Mission régionale d'autorité environnementale

Avis délibéré sur
l'aménagement de la ZAC de la Marronnière - Ilots SDIS et CTD
porté par la société d'économie mixte ORYON,
commune de La Roche-sur-Yon (85)

N° 019977 / AP

Zones humides identifiées / Zones humides impactées – source dossier loi sur l'eau

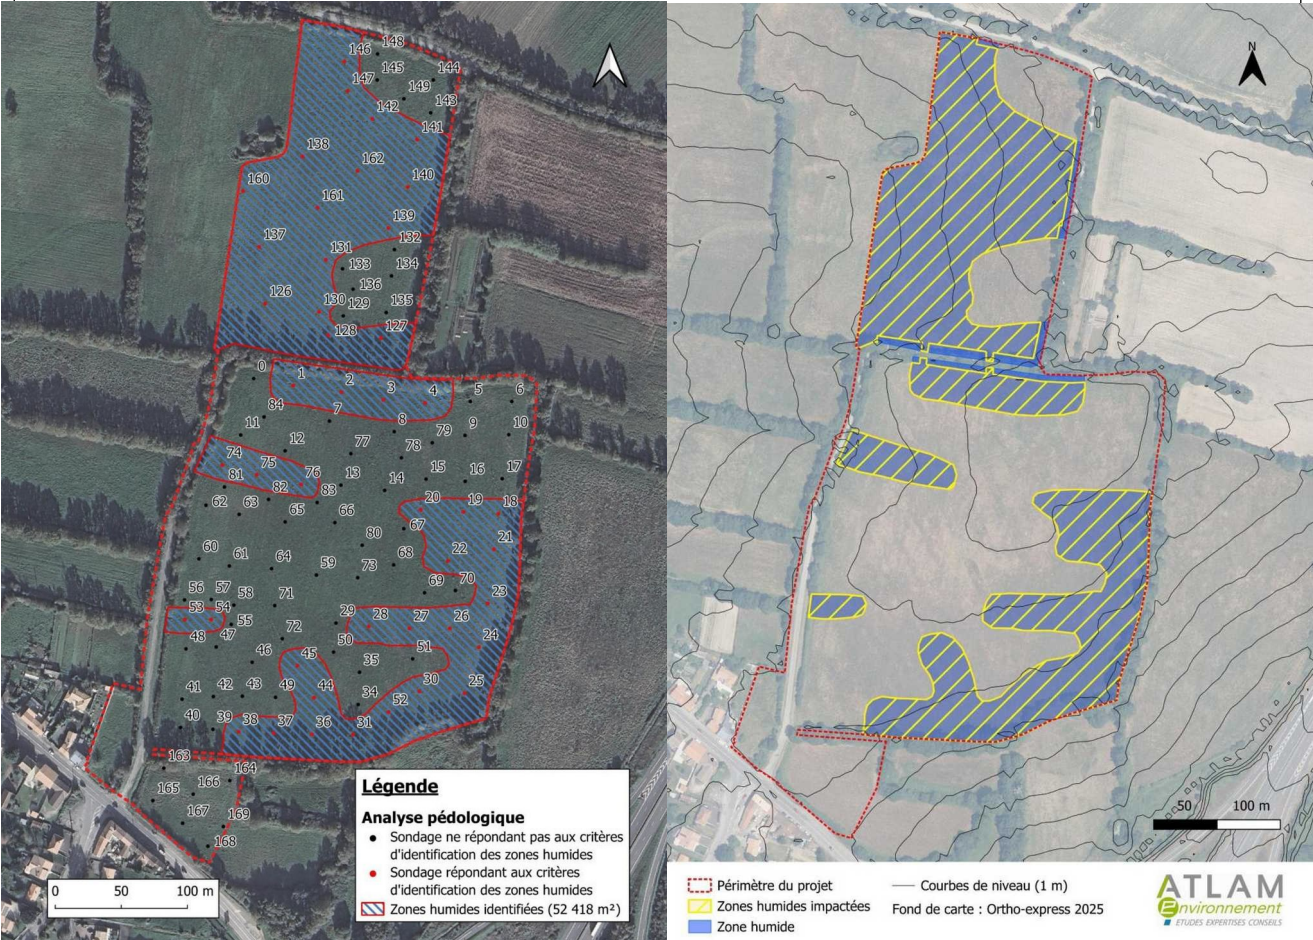
La grande majorité de ces zones humides (5,04 ha / 5,24 ha) sont impactées par le projet. Les seuls espaces de zones humides affichés comme évités (2 030 m²) correspondent au secteur à la limite entre les îlots SDIS et CTD qui se retrouveront fractionnés par les voiries et les aménagements du site.

Si le dossier intègre les incidences indirectes sur les zones humides identifiées, aucune identification des espaces périphériques n'a été menée. Au regard de l'ampleur de la destruction des zones humides sur le site de projet, le dossier ne procède pas à l'analyse des incidences indirectes sur les zones humides connues à proximité (et identifiées au PLU). Par ailleurs il met en avant un évitement – très limité – de 2 030 m² de zones humides. Ces dernières seront cependant fractionnées par les voiries et les aménagements envisagés du site, leur pérennité est ainsi fortement hypothétique.

Plan de principe des mesures compensatoires – source dossier Loi sur l'eau

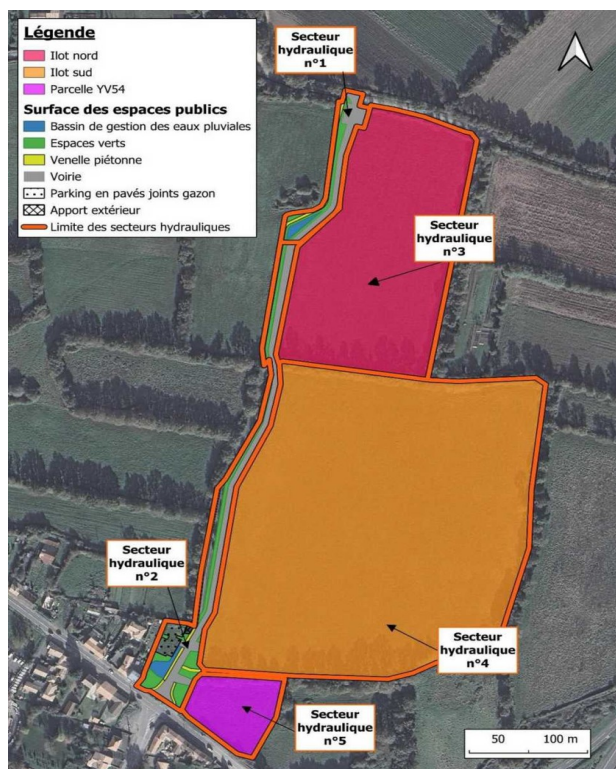
S'agissant du site de compensation zones humides de 6,97 ha, le dossier gagnerait à préciser comment la pérennité de la zone NI concernée a vocation à être garantie, au-delà du zonage défini au PLU de La Roche sur Yon. **Pour garantir la pérennité de cette mesure de compensation, la MRAe rappelle la possibilité de mettre en place une obligation réelle environnementale (ORE) prévue par l'article L.132-3 du code de l'environnement¹¹.**

Le dispositif de suivi des différentes mesures du projet demande à être précisé par la présentation des protocoles qui seront mis en œuvre pour leur réalisation, les indicateurs retenus, les valeurs cibles visées. Pour les mesures de compensation zones humides, il est attendu des précisions quant à l'échéance à partir de laquelle la compensation des fonctionnalités est envisagée et les modalités d'ajustement en cas d'échec total ou partiel.

Habitats impactés, haies conservées, détruites et replantées – source Evaluation Environnementale.

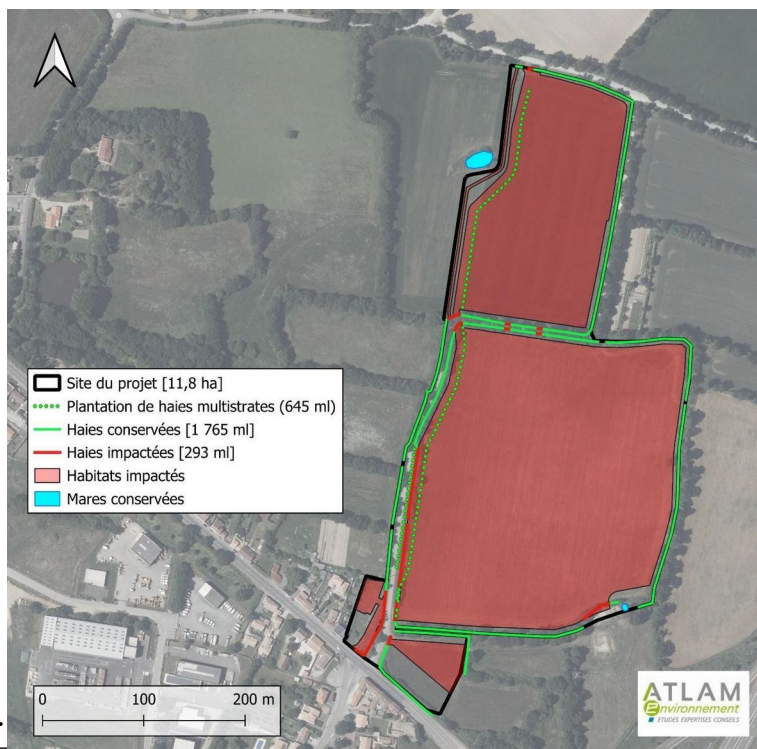
En matière de conception du projet, le dossier associe la mise en place des éléments mutualisés (parking «silo», station de lavage, station-service) comme justifiant les percées (connexions viaires) entre les deux îlots au travers de la haie multistrata existante, sans démontrer que les liaisons correspondantes ne pourraient pas être simplement réalisées via la voirie de desserte au regard des faibles distances concernées.

Le dossier apparaît ensuite comme sur-évaluant les effets des mesures de réduction qu'il propose telle que la mise en place de bandes de protection autour des haies et des mares destinées à limiter le dérangement des espèces en phase exploitation. Si l'efficacité de cette mesure peut être avérée pour les espèces anthropophiles, les incidences pour l'ensemble des autres espèces (ex : Grand Murin, Séroline commune, Pipistrelle de Nathusius, Tourterelle des bois, Alouette lulu, Cisticole des joncs...) pourront être significatives notamment compte tenu de l'activité du site accueillant plus de 400 personnes par jour et siège d'interventions 7 jours sur 7 et 24 heures sur 24.
